- 찾아가는 어린이 보호구역 교통안전사업 -

대왕초교 간담회 및 합동점검 실시 보고

대왕초교 간담회 및 합동점검 실시 보고

횡단보도 신설-횡단보도 요청지점
(세곡동사거리 밤고개로34길 입구)

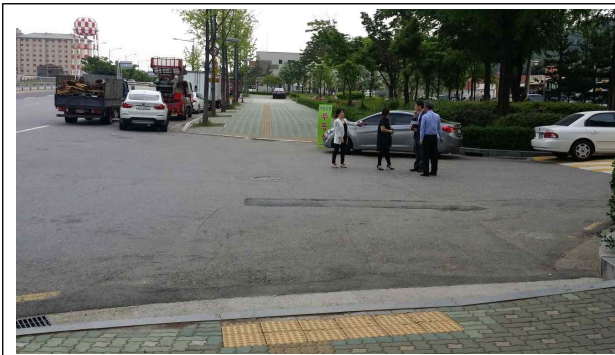
- 횡단보도 신설 : 세곡동사거리 인접 밤고개로34길 입구 보도와 연결되는 횡단보도가 없어 등하교시 어린이 안전을 위하여 횡단보도 신설 필요
- 도로반사경 신설 및 정비 : 세곡부동산(밤고개로34길 4) 주변 급경사로 급가속 차량 시야 미확보로 위험한 곳 신설 및 반사경 방향이 돌아간 곳 정비 필요

도로반사경 신설(좌측)
(세곡부동산옆 급경사로 시야확보)

도로반사경 정비(방향 틀어짐)
(밤고개로34길 4 세곡부동산 주변)

- 횡단보도 신설 규제 심의 요청 : 수서경찰서
- 도로반사경 신설 및 정비 요청 : 도로관리과
- 어린이보호구역 노면표시 재도색 및 횡단보도 설치 : 교통정책과. 끝.
